**Avis sur la « Ferme éolienne de Ids SAS » sur les communes
d'Ids-Saint-Roch et de Touchay**

Autorisation environnementale

N°MRAe 2022-4016

Contexte éolien autour du projet (Source : note de mise à jour 5/6, page 6)

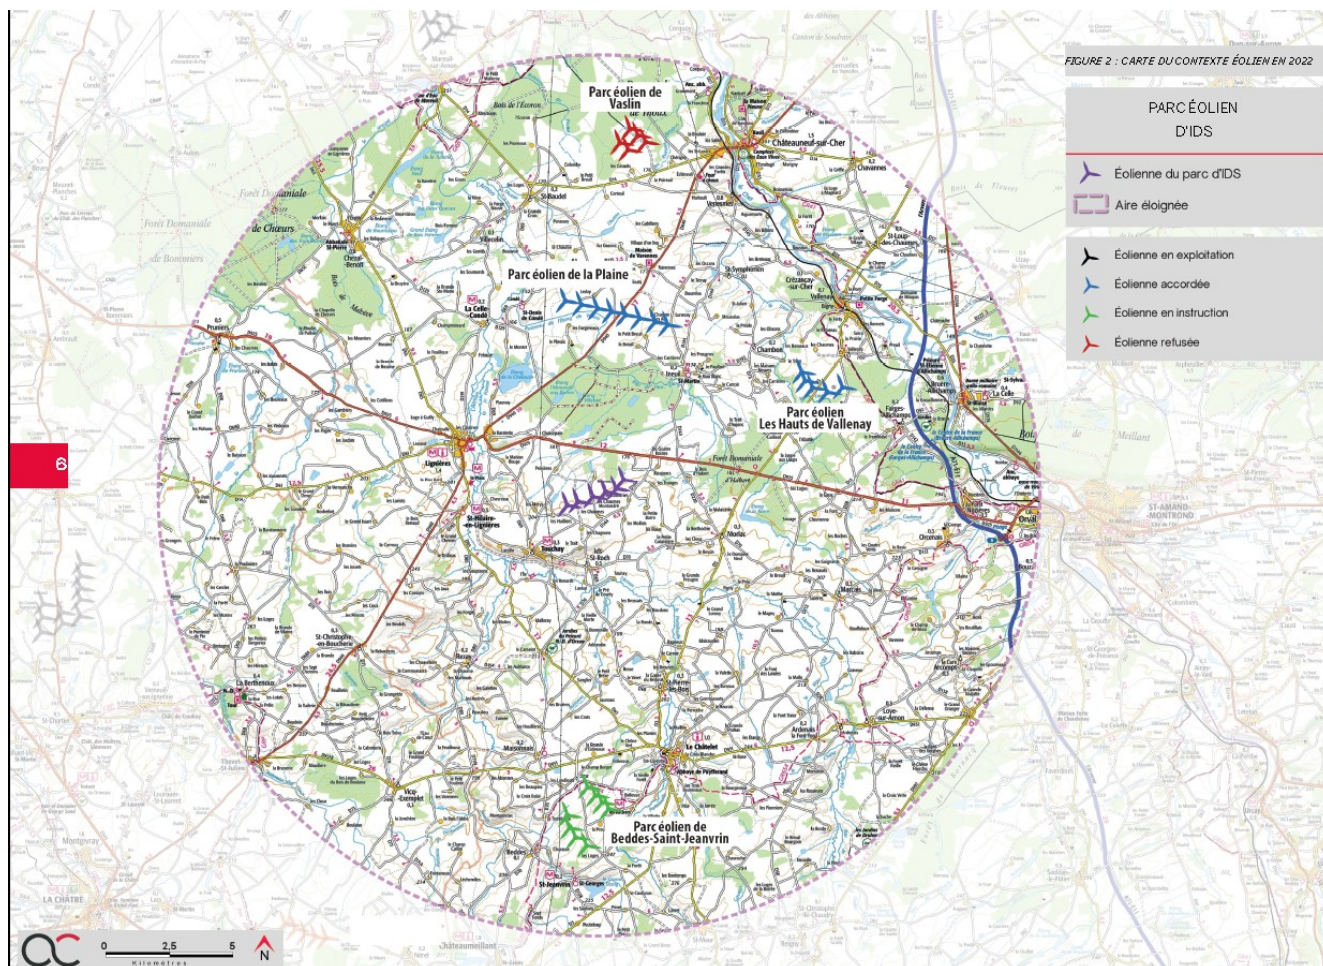
Le contexte éolien, mis à jour, est correctement présenté au moyen d'une carte matérialisant les projets autorisés, refusés et en cours d'instruction. Les deux projets éoliens les plus proches sont ceux de la Plaine, à Ineuil et Montlouis, et des Hauts de Vallenay à Vallenay, tous deux autorisés mais non construits et situés respectivement à 6 et 8 km environ au nord.

Une sensibilité moyenne est attribuée aux lieux de vie proches du fait de la présence de la maille bocagère qui filtre les vues sur le parc. Une étude cartographique « *d'occupation visuelle* » menée au niveau des 21 bourgs recensés dans l'aire d'étude éloignée est présentée en page 24 et 25 de la note de mise à jour 5/6. Elle est simplement basée sur une carte de synthèse des indicateurs. Le pétitionnaire conclut à l'absence de risque de saturation visuelle⁴ du fait du contexte éolien peu dense sauf pour le bourg d'Ineuil. Pour ce dernier, à proximité des parcs autorisés de La Plaine et des Hauts de Vallenay ainsi que du parc objet de la présente procédure, il est simplement mentionné un faible angle d'occupation visuel lié au projet de la Ferme éolienne de Ids.

L'autorité environnementale recommande de présenter de manière détaillée les données (indicateurs et indices) relatifs à la saturation visuelle et d'argumenter sur la base de ces données l'évaluation des effets de la Ferme éolienne de Ids en matière d'incidences visuelles du parc.
